KG-2_KG-7配線図(1985.11.29改良)

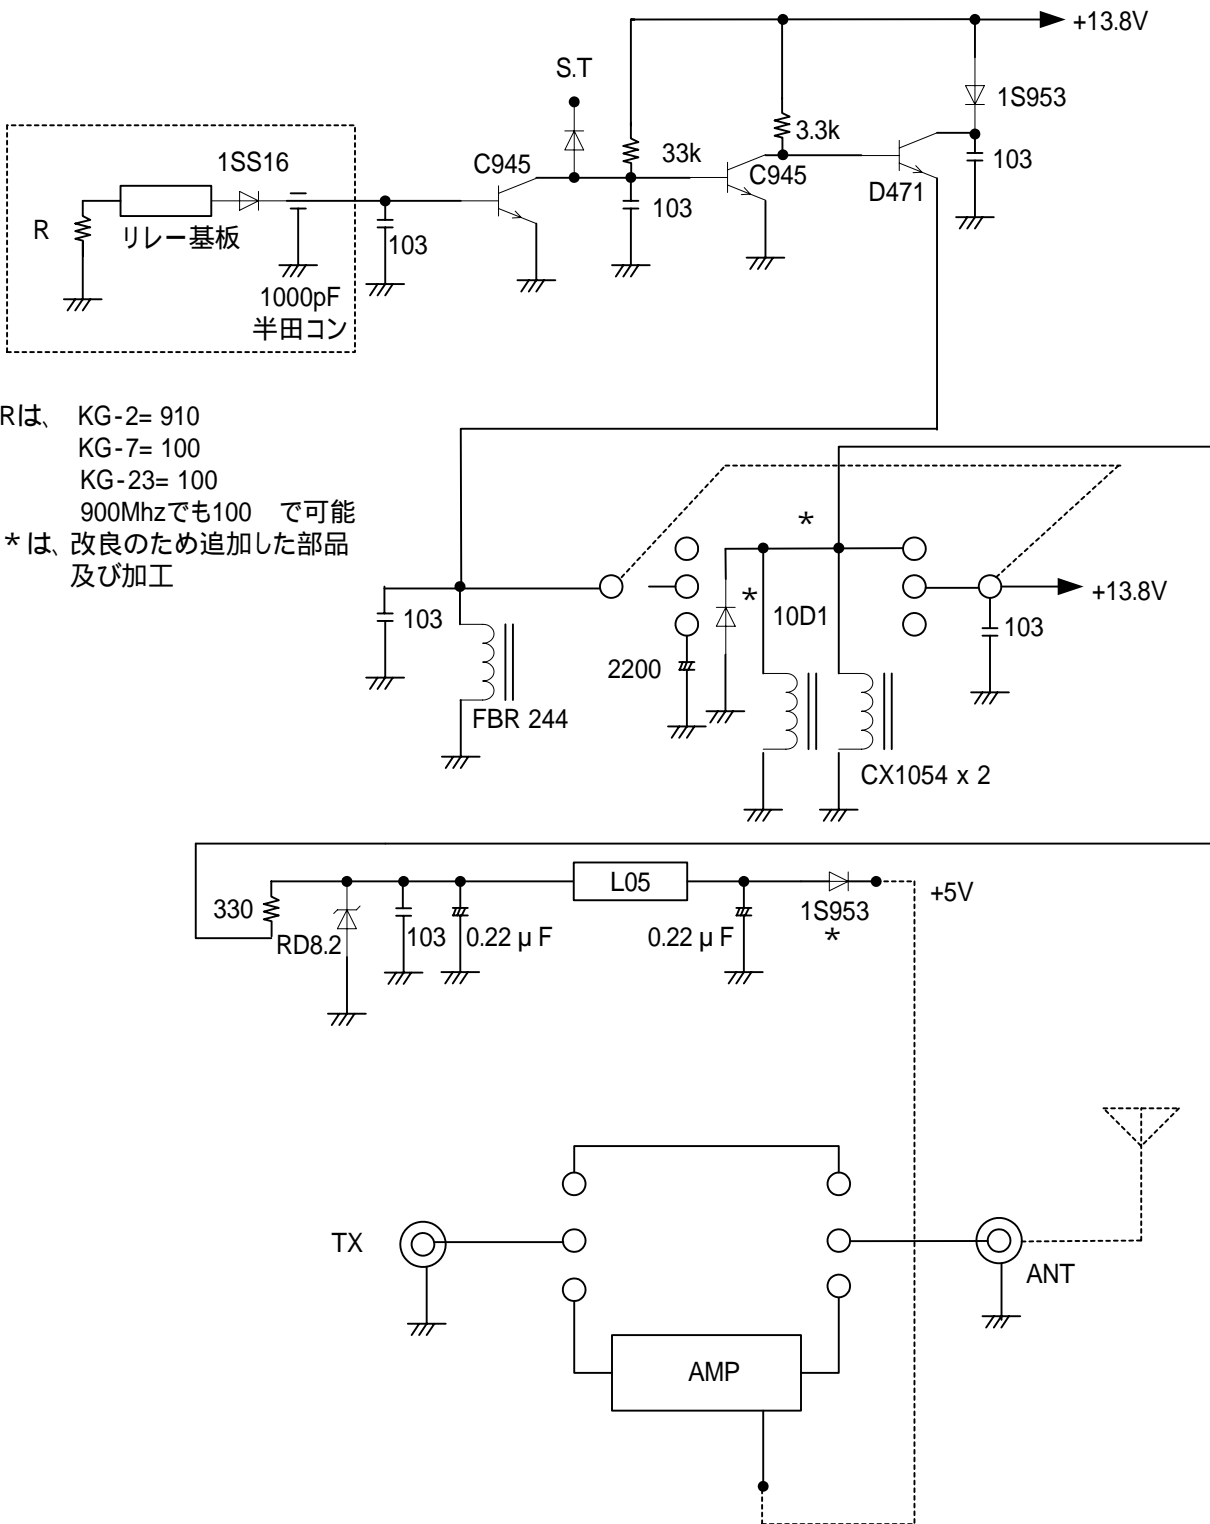
改良 AMP電源入力 (5V)に1S953追加
 同軸リレーに10D1ダイオード追加
 330 接続点を移動

キャリアコン回路 1段、2段は2SC945
 にした方がよい。(中速スイッチング用)

Rは、KG-2= 910
 KG-7= 100
 KG-23= 100
 900Mhzでも100 で可能
 * は、改良のため追加した部品
 及び加工
